PROGETTO AGROVOLTAICO "ORTA NOVA"

**RELAZIONE INTEGRATIVA ALLA NOTA DEL MIC
0013519-P del 05/07/2023**

AS_ORN_Relazione_Integrativa_Nota_
MIC_0013519-P del 05.07.2023

Figura 1 - Elaborato "AS_ORN_V.20_Rev.01" (a sinistra le aree idonee ai sensi del criterio c-ter ed a destra le aree idonee ai sensi del criterio c-ter.2)

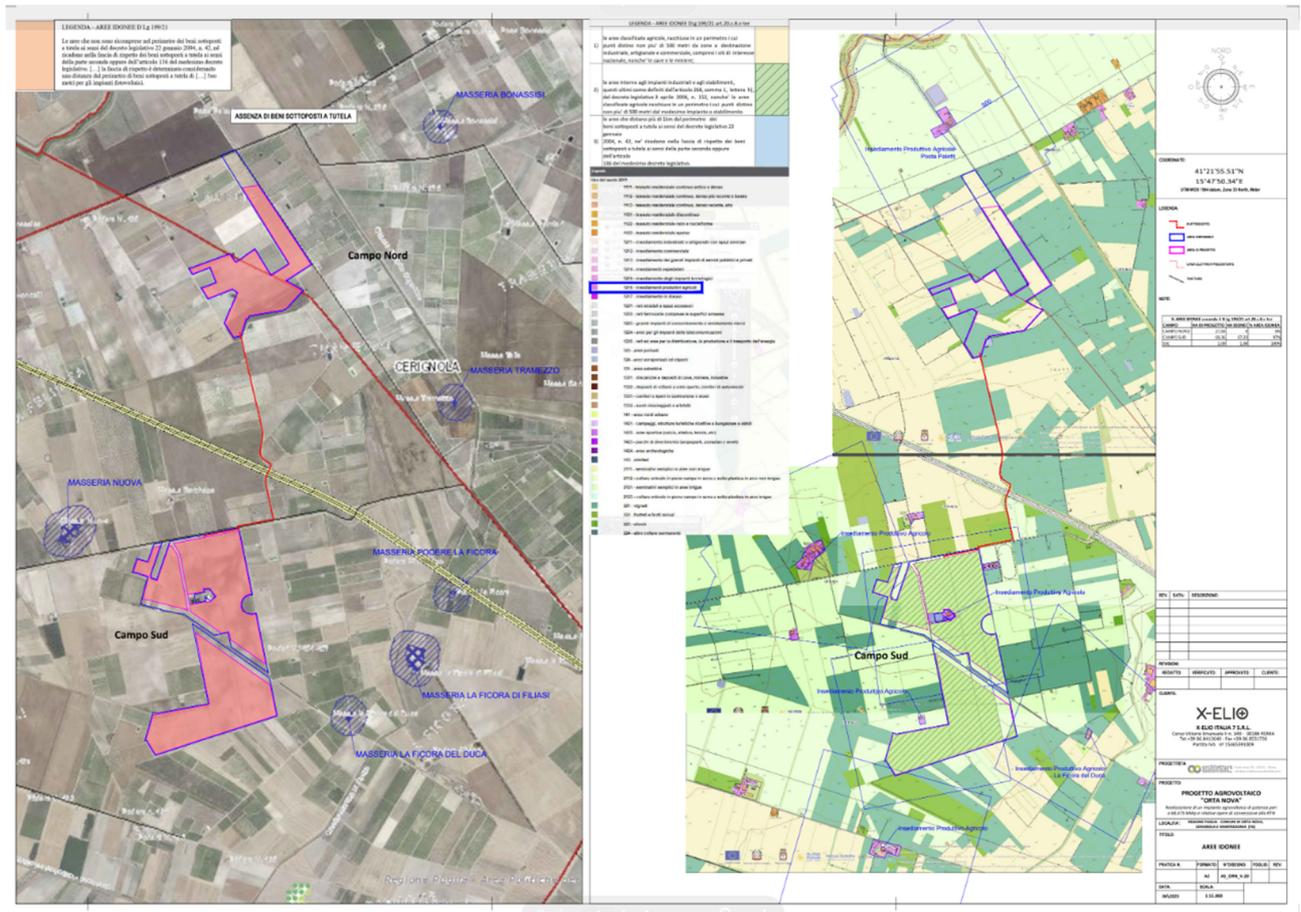
- 1. Approfondimento, rispetto anche a quanto trasmesso con nota del 27/06/2023, della scelta localizzativa dell’impianto** con riferimento al disposto del D.Lgs 199/2011, art. 20 - Disciplina per l'individuazione di superfici e aree, co. 8, lettera c-quater, come da ultimo modificato D.L. 24 febbraio 2023, n. 13, art. 47, co. 2.1. A tal fine andranno considerati tutti i beni culturali e paesaggistici presenti nell’area e i relativi buffer, anche riferiti a quei tratturi che ai sensi della normativa vigente risultino tutelati ai sensi della parte seconda del D.Lgs. 42/2004.

In quanto al D.Lgs. 199/2021 e s.m.i., come già riportato nella relazione AS_ORN_R14 “Verifica Aree Idonee” e nell’elaborato revisionato AS_ORN_V.20_Rev.01 (che sostituisce la Rev.00 inviata in fase di istanza) che si trasmette, l’intero impianto ricade all’interno della definizione di area idonee ai sensi del art. 20, c.8, criterio c-quater: ricadono infatti in questa definizione i terreni che soddisfano due condizioni: i) le aree non siano ricomprese nel perimetro dei beni sottoposti a tutela ai sensi del decreto legislativo 22 gennaio 2004, n. 42: **Condizione verificata** e ii) le aree non ricadono nella fascia di rispetto (di 500 m per gli impianti fotovoltaici) dei beni sottoposti a tutela ai sensi della parte seconda oppure dell’articolo 136 del decreto legislativo 22 gennaio 2004, n. 42: **Condizione verificata**, considerato che

in base alle NTA del PPTR Puglia (pagine 55 e 56) lettere 2 e 3) le masserie e i tratturi sono sottoposti all'art. 143 Parte III del D.Lgs. 42/04 (Codice Paesaggio) e inoltre, dalla consultazione del sito del MIC "Vincoli in Rete" (<http://vincoliinrete.beniculturali.it/>) e del sito del PPTR della Regione Puglia (<http://webapps.sit.puglia.it/freewebapps/PPTRApprovato/index.html>) non sono stati riscontrati per le masserie e i tratturi entro i 500 m dall'impianto apposizioni di vincolo alla Parte II del Codice Paesaggio. Inoltre, si ricorda che oltre il 96% del Campo Sud ricade nella definizione di area idonea ai sensi del D.Lgs. 199/2021, art.20, c.8, criterio c-ter, punto 2 (cfr. AS_ORN_R14).

Figura 6 - Elaborato "AS_ORN_P3MIC"

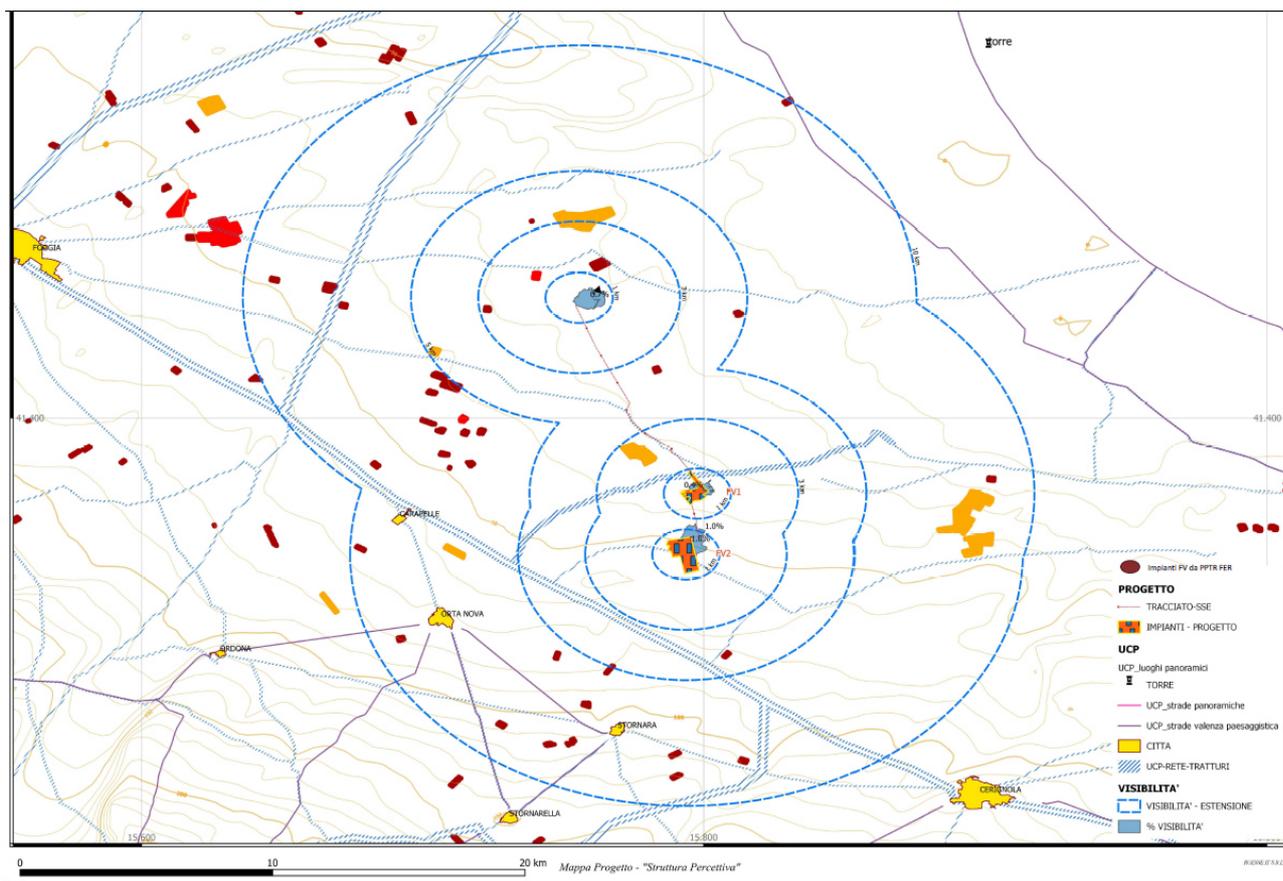
3. **Carta dell'intervisibilità di dettaglio dell'impianto in oggetto e delle opere connesse**, estesa alle aree contermini, come definite dalle Linee Guida del D.M. 10.09.2010, con base cartografica IGM in scala al 25.000, con l'indicazione a diversa tonalità della visibilità dell'impianto. Sulla medesima cartografia andranno indicate le strade panoramiche e di valenza paesaggistica, la rete tratturale, il sistema insediativo delle abazie, la rete delle masserie storiche, le aree archeologiche e le zone di interesse archeologico, nonché tutti gli ulteriori beni culturali sottoposti a tutela dalla parte seconda del D.Lgs. 42/2004 e tutti i beni paesaggistici sottoposti a tutela dalla parte terza del medesimo D.Lgs.

A tale proposito si trasmette e si riporta di seguito la tavola integrativa "AS_ORN_P3MIC", riferita sia alle opere di impianto che alle opere di connessione alla RTN, per la valutazione della loro intervisibilità.

Figura 7 - Elaborato "AS_ORN_P4MIC"

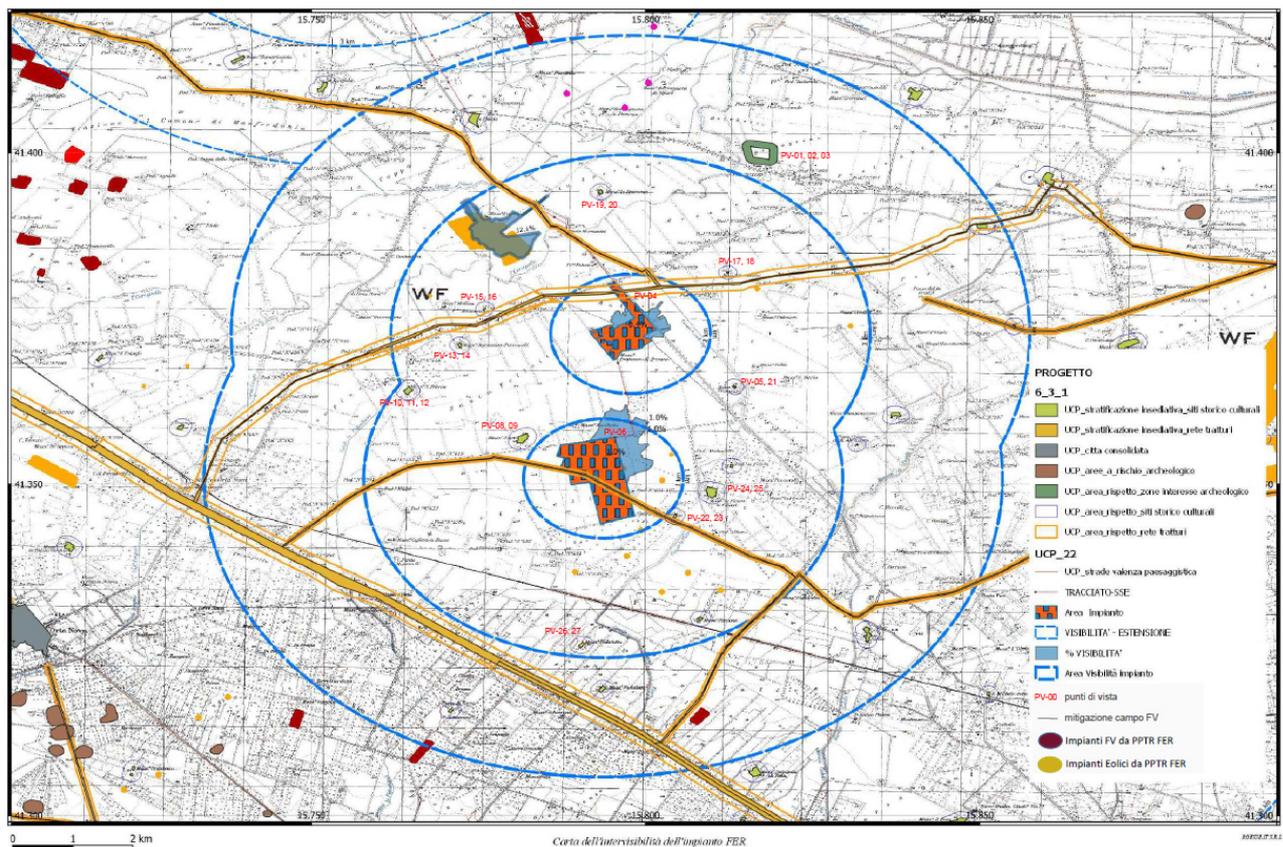
4. Elaborazione di una **carta dell'intervisibilità dell'impianto** in oggetto sovrapposta all'intervisibilità generata dagli impianti eolici e fotovoltaici esistenti, in corso di realizzazione e di tutti quelli in valutazione al fine di valutare l'incidenza dell'effetto cumulo attuale e potenziale. Le aree di visibilità dovranno essere riportate con opportune e diverse retinature a diversi colori al fine di evidenziare le affettive aree di sovrapposibilità. Tale elaborazione sarà estesa alle aree contermini, come definite dalle Linee Guida del D.M. 10.09.2010, e sarà riportata su base cartografica IGM su cui saranno riportati anche gli elementi descritti al punto precedente.

A tale proposito si trasmette e si riporta di seguito la tavola integrativa "AS_ORN_P4MIC", da cui si evincono oltre a tutti gli impianti eolici e fotovoltaici esistenti, anche i punti di vista selezionati per la foto renderizzazione dell'intervisibilità dell'impianto di cui al punto 5 seguente.

Figura 8 – Elaborato "AS_ORN_P5MIC"

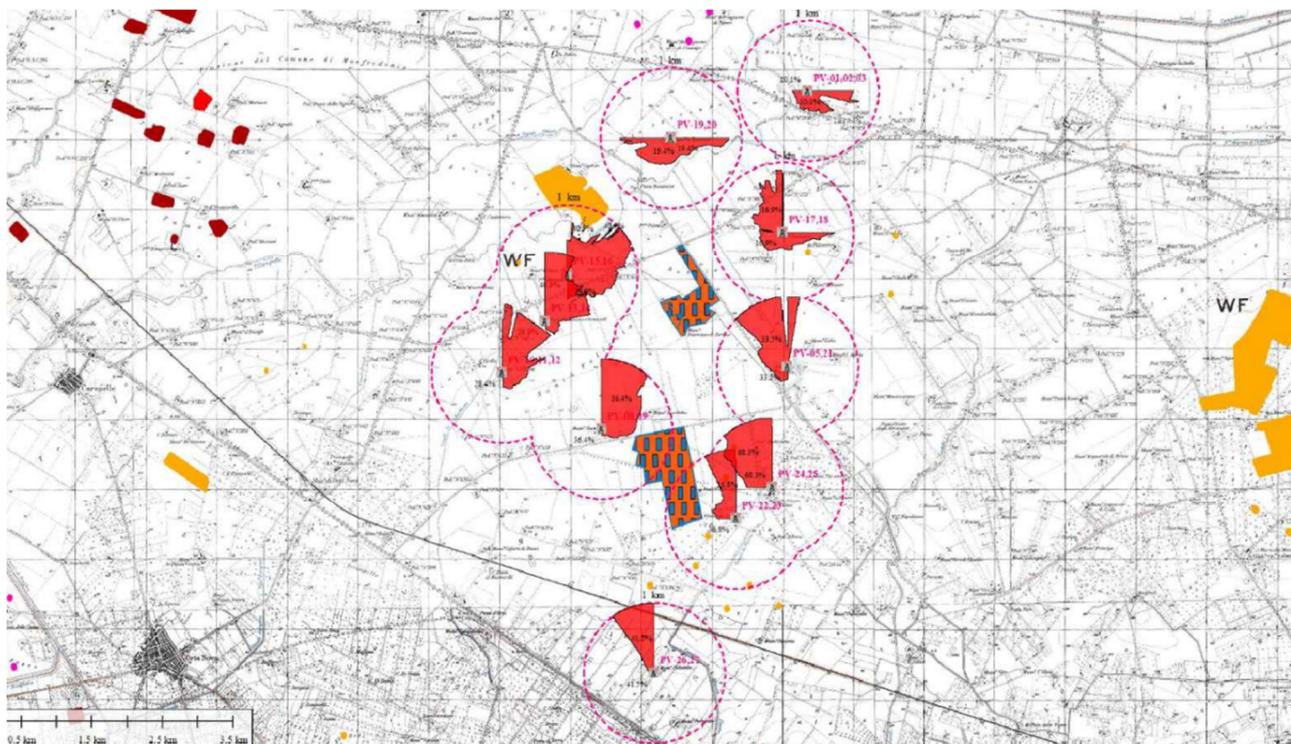
- 5. Elaborazione di ulteriori rendering fotografici** su immagini reali ad alta definizione e realizzate in piena visibilità (assenza di nuvole, nebbia, foschia, ecc) dai luoghi sottoposti a tutela ai sensi della parte II del D.Lgs. 42/2004 quali ad esempio l'area della villa romana BARAVAGNONE - TRESSANTI in territorio di Cerignola, nonché da poderi e le Masserie, così come individuati nel SIT Puglia quali Componenti Culturali e Insediative (6.3.1), e le Aree di Rispetto delle Componenti Insediative – UCP Testimonianza della stratificazione insediativa, in quanto siti interessati da beni storico culturali per segnalazione architettonica ai sensi della parte III del D.Lgs. 42/2004. Inoltre, tenuto conto della presenza della rete tratturale nell'area di riferimento, dovranno essere presi in considerazione ulteriori coni visuali che si aprono lungo i suddetti percorsi in prossimità ed all'interno dell'impianto, dai quali elaborare fotorenderig che esplicitino gli interventi di mitigazione posti in essere in corrispondenza delle Componenti Culturali e Insediative (6.3.1) e delle Aree di Rispetto delle Componenti Insediative – UCP Testimonianza della stratificazione insediativa.

A tale proposito si trasmettono e si riportano di seguito le tavole integrative "AS_ORN_P5MIC" e "AS_ORN_P5AMIC", in cui attraverso immagini reali ad alta definizione e realizzate in piena visibilità è stato possibile riportare le visuali da e verso l'impianto in esame, dal punto di vista di tutti i beni culturali e dalle UCP presenti nell'area vasta, dimostrandone l'invisibilità pressoché totale.
